MOTORISATION INTÉGRÉE INVISIO

Descriptif

Suite à votre demande, diverses améliorations ont été apportées au moteur intégré INVISIO.

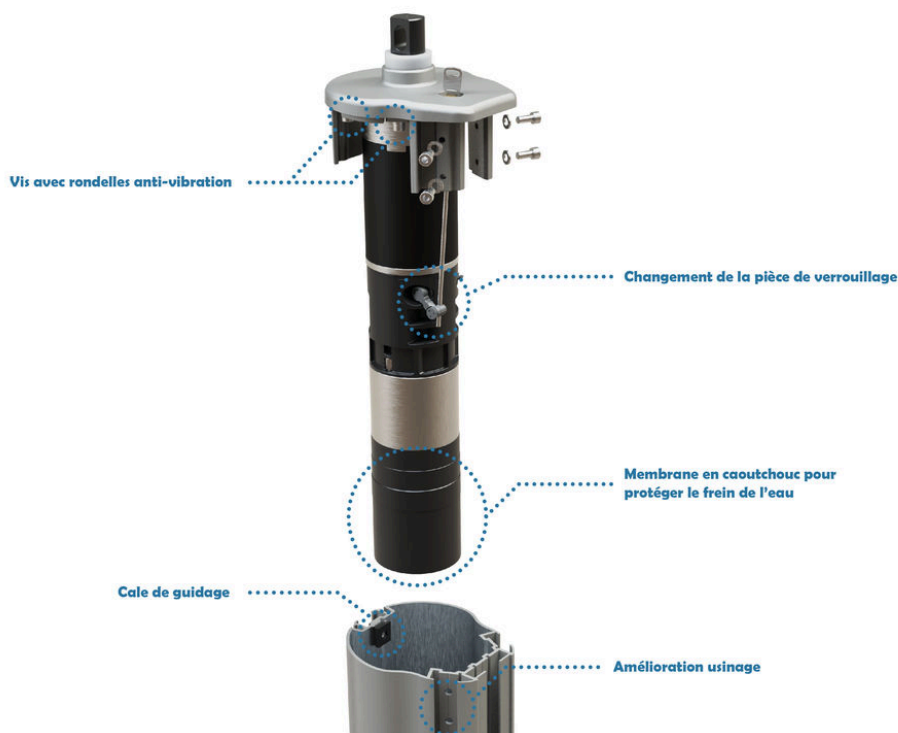
Afin de solutionner les problèmes de bruit, améliorer la tenue de l'assemblage et faciliter le démontage et remontage en cas de SAV, Cetal a mis en place :

- Un double contrôle qualité sur la géométrie pour le profilé du montant (à la réception de la matière et avant usinage)
- Ajout d'une cale de guidage entre le profil et les bouchons haut et bas
- Amélioration des usinages pour la fixation des bouchons sur le montant
- Changement des fixations du moteur sur le bouchon (rondelles anti-vibrations)

Afin de solutionner les problèmes liés au gel et améliorer le maintien de la commande de déverrouillage,

Somfy a mis en place :

- Ajout d'une membrane pour couvrir l'électrofrein
- Modification de la commande de déverrouillage
